Sępólno Krajeńskie, dnia 08.05.2024 r.

Numer referencyjny sprawy: IRG.271.7.2024

Wyjaśnienie treści Specyfikacji Warunków Zamówienia (SWZ)

Dotyczy: postępowania o udzielenie zamówienia publicznego prowadzonego w trybie podstawowym bez negocjacji na podstawie art. 275 pkt 1 ustawy z dnia 11 września 2019 r. - Prawo zamówień publicznych (t.j. Dz. U. z 2023 r., poz. 1605 z późn. zm.)- zwana dalej „Ustawą Pzp” pn.: **„Budowa drogi gminnej w miejscowości Świdwie”**.

Georuszt Geowłóknina

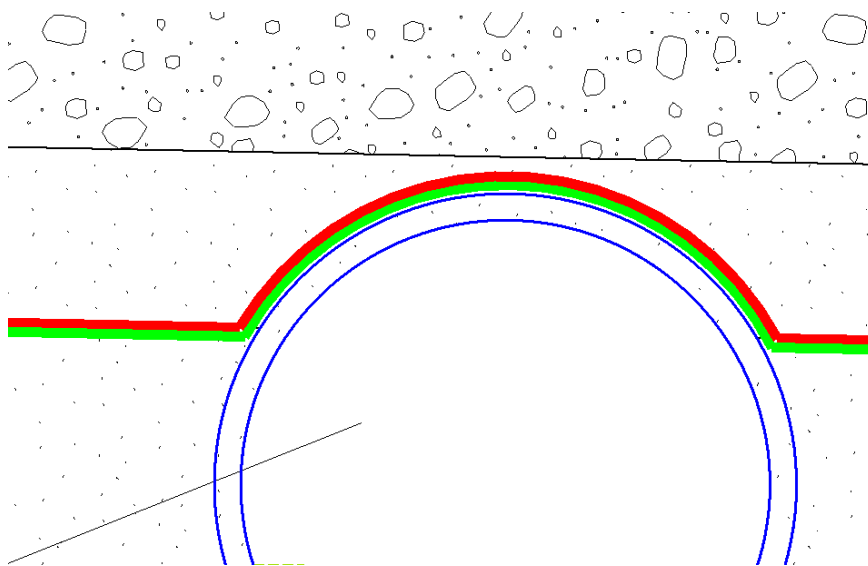
Prosimy o szczegół ułożenia geowłókniny wraz z georusztem w miejscu przepustów pod drogą.

Odpowiedź 17
